Keuringsverslag van een elektrische laagspanning- en zeer lage spanningsinstallatie

NIET CONFORM

Straatnaam Keulsekarstraat
Huisnummer 11
Busnummer
Postcode 2440
Gemeente GEEL
Land België

Controlebezoek van een oude huishoudelijke elektrische installatie van een wooneenheid bij verkoop op vraag van de verkoper volgens (KB 08/09/2019) - AREI Boek 1- 8.4.2. en 8.2.1. en 4.2.4.3.

In verdeelbord

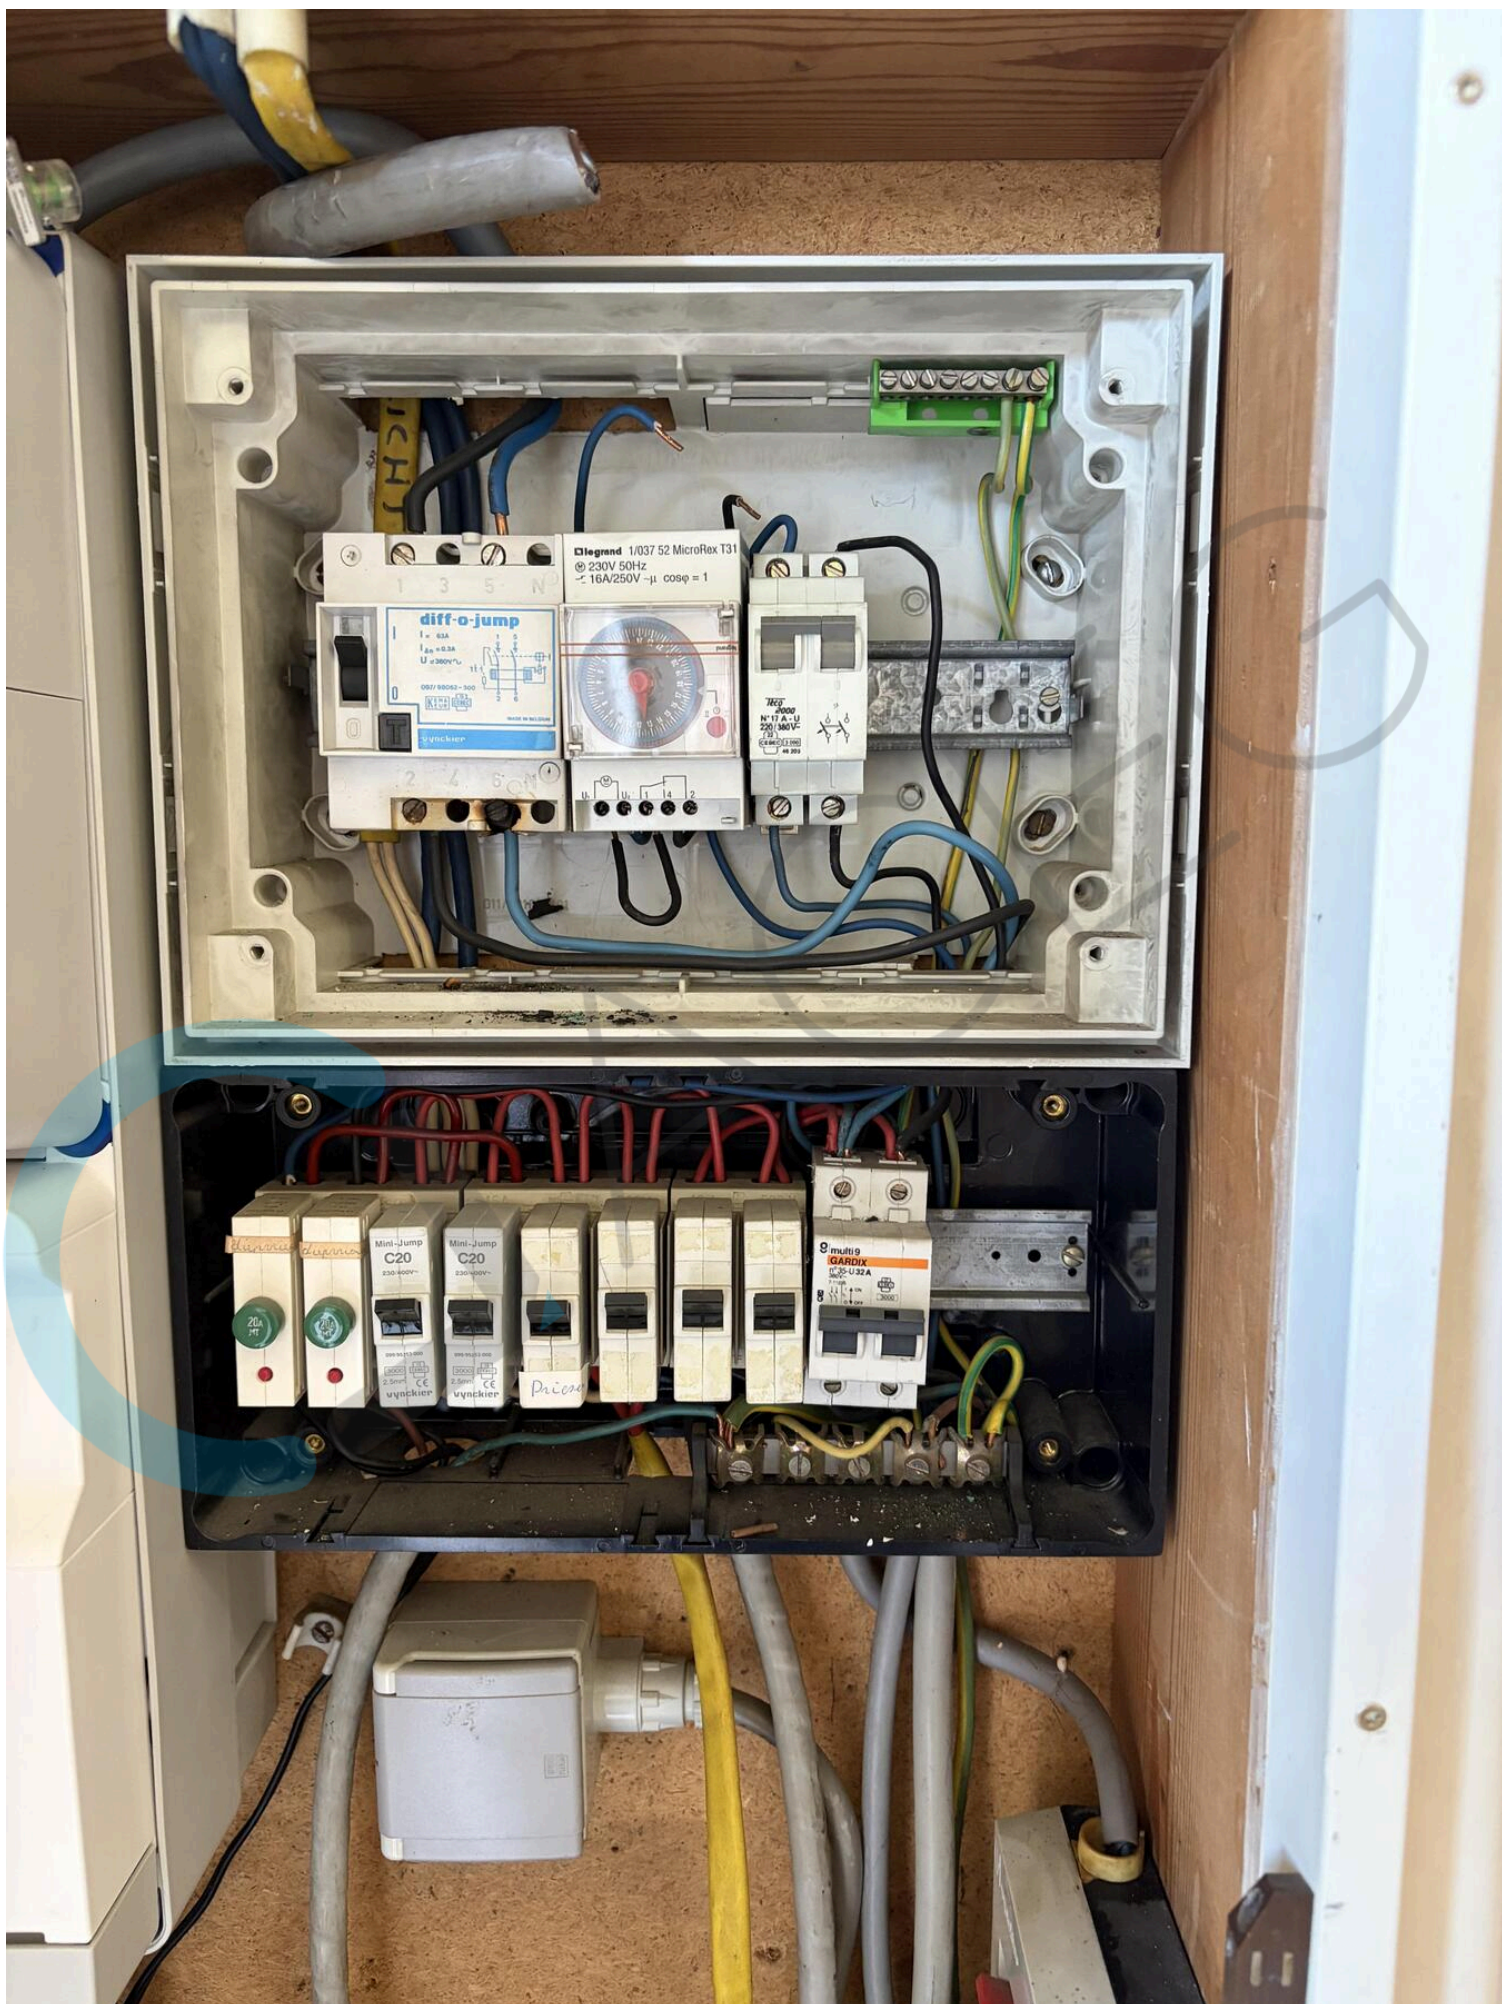
15.08 Beschadigd en gebroken materiaal dient vervangen of hersteld te worden. De beschermingsgraad van het verdeelbord tegen rechstreekse aanraking is onvoldoende. (niet tenminste IPXX-B) (Boek 1 Onderafdeling 4.2.2.3.)

15.10 De genaakbare, naakte onder spanning staande delen zijn onvoldoende afgeschermd. (Boek 1 Afdeling 5.1.4. en 4.2.2.3.)

15.12 De doorsneden van de interne verbindingen en/of van de verdeelrails in het bord zijn onvoldoende. (Boek 1 Onderafdeling 4.4.1.1. en 4.4.1.5.) Bij automaat van 32A is geen 6 mm² gebruikt

Verschillende schakelaars en contactdozen

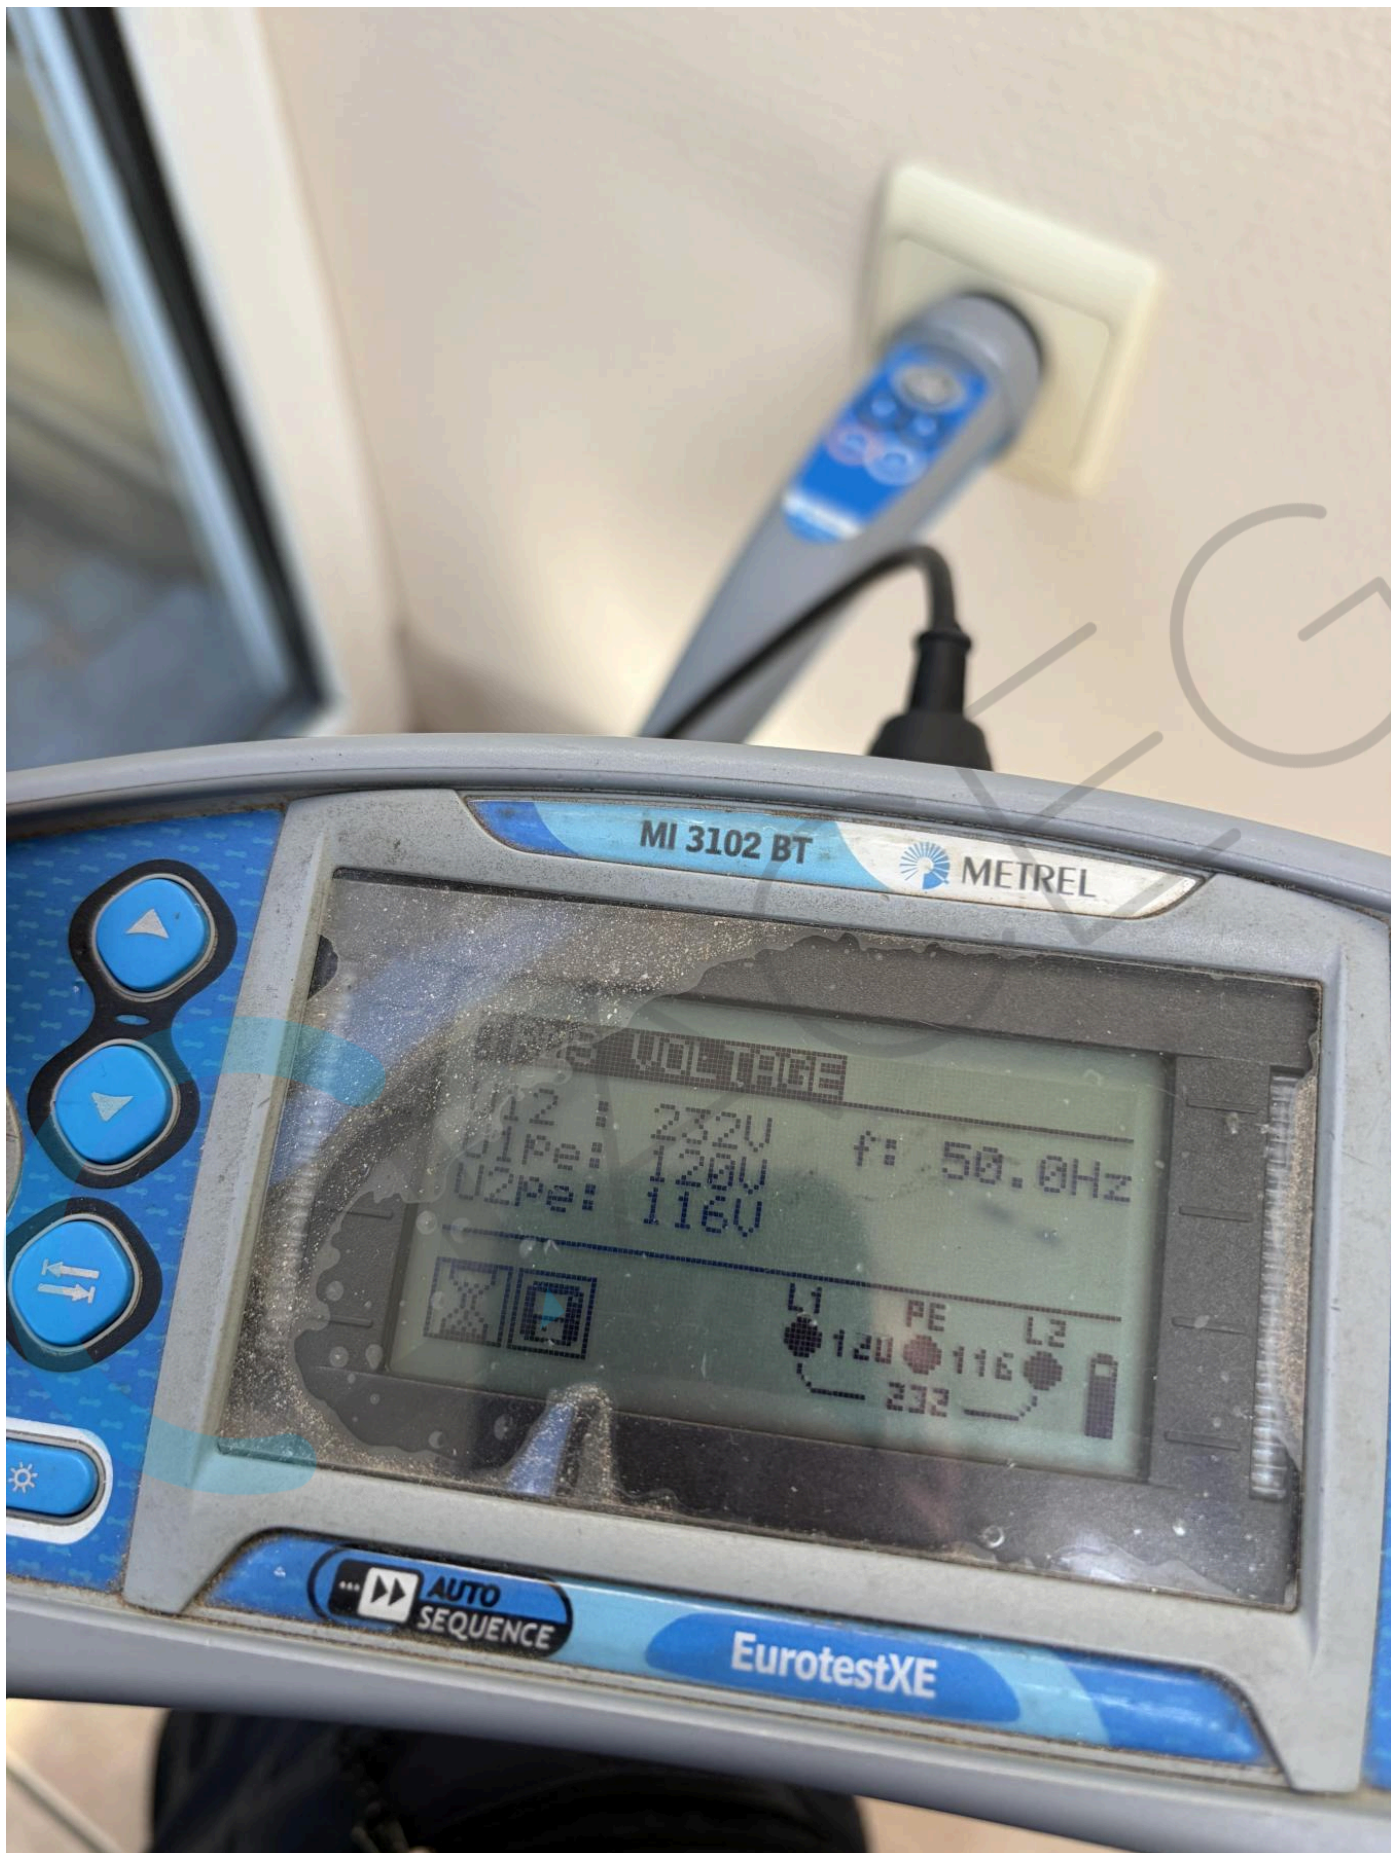
- 19.02 Loshangende schakelaars, contactdozen en/of aftakdozen dienen degelijk bevestigd te worden. (Boek 1 Afdeling 1.4.1. & 1.4.2)
- 19.03 Loshangend elektrisch materieel dient degelijk bevestigd te worden. (Boek 1 Afdeling 1.4.1. & 1.4.2)

Contactdoos in de kelder

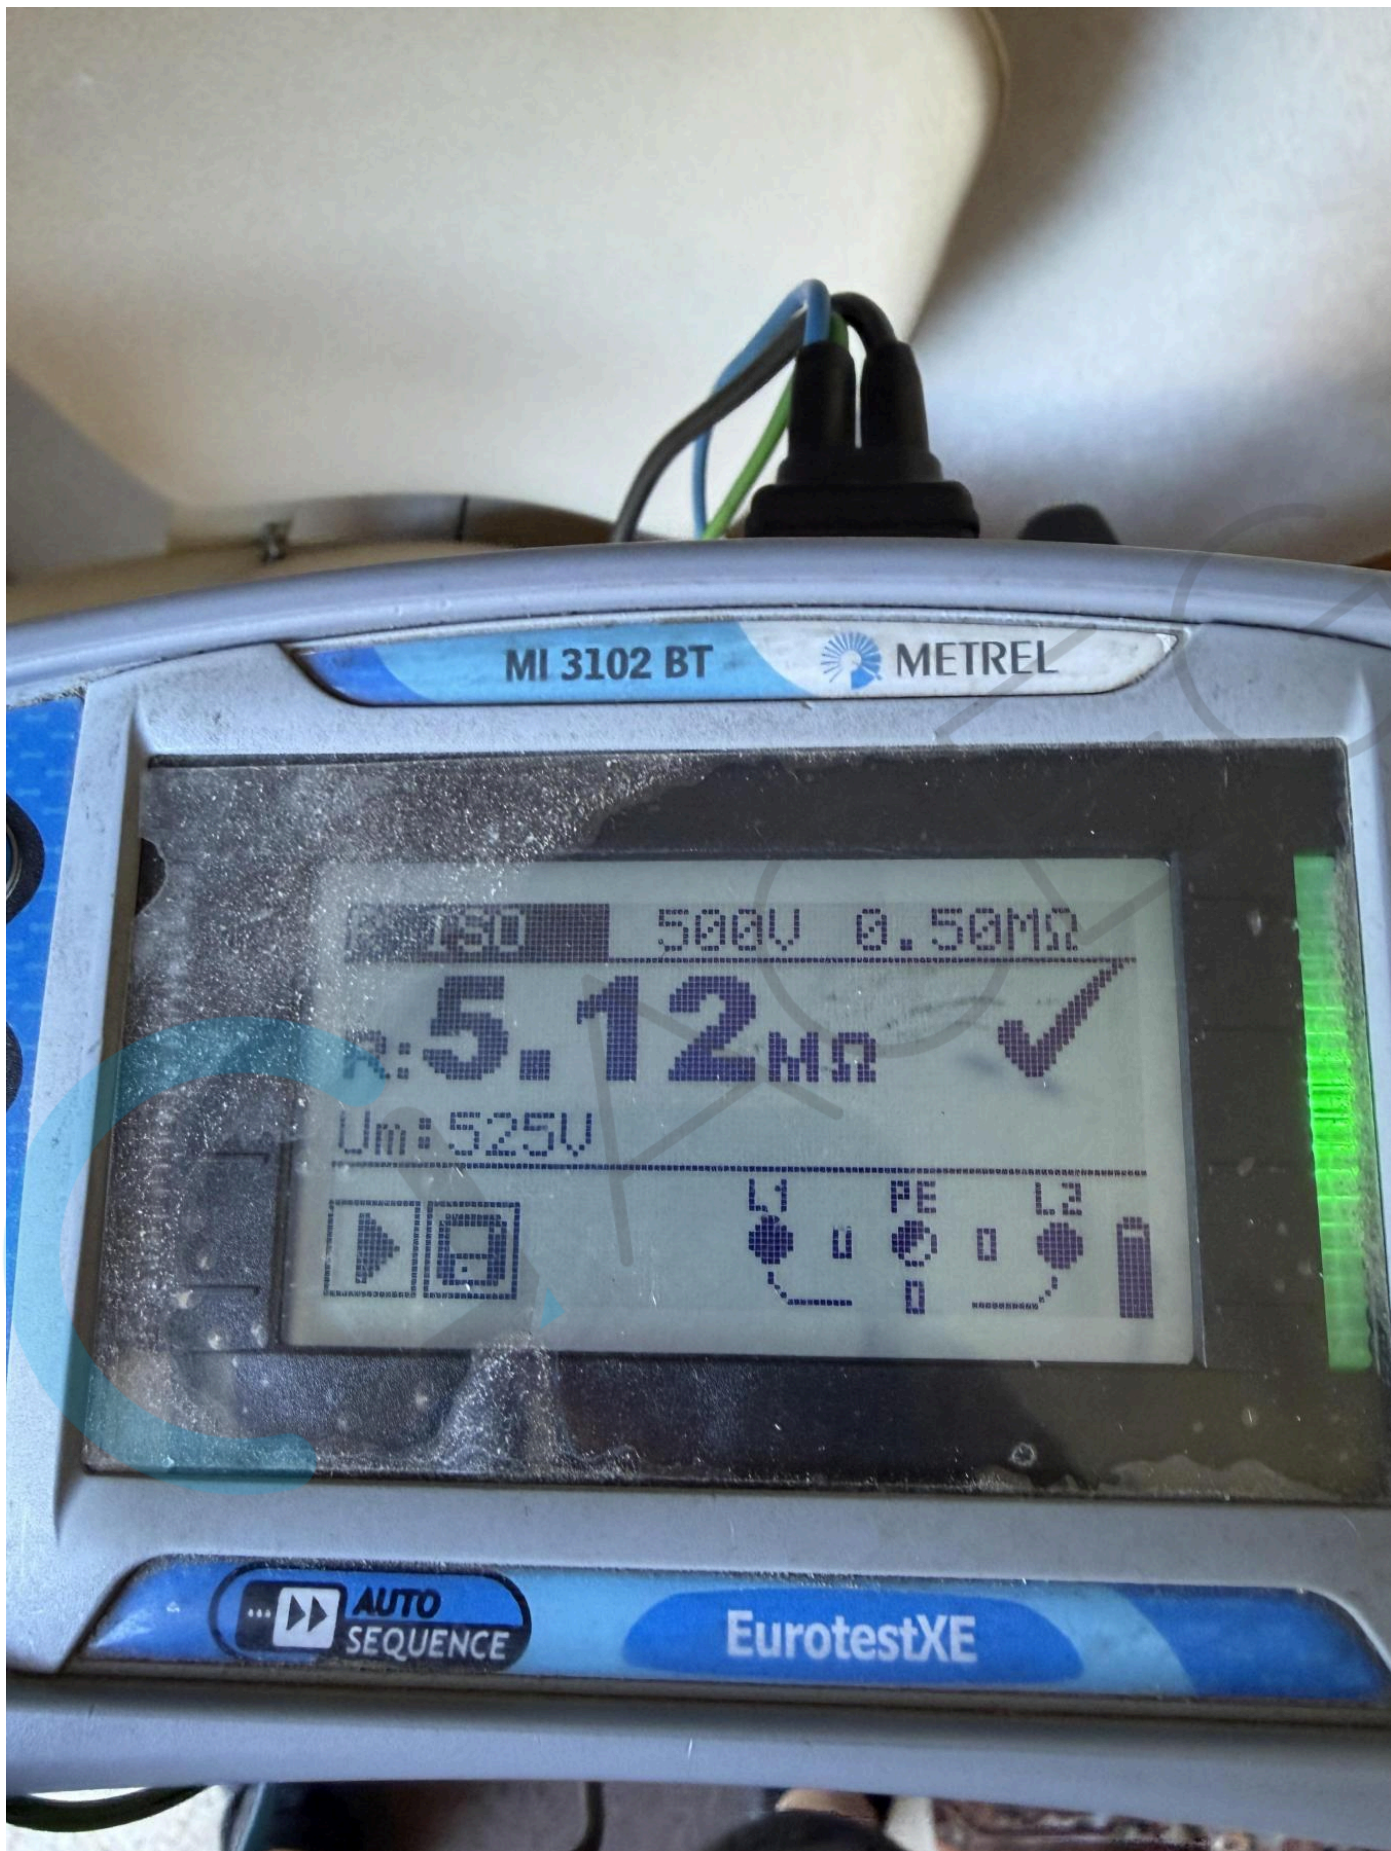
Contactdozen met aardingspen doch geen aarding aangesloten
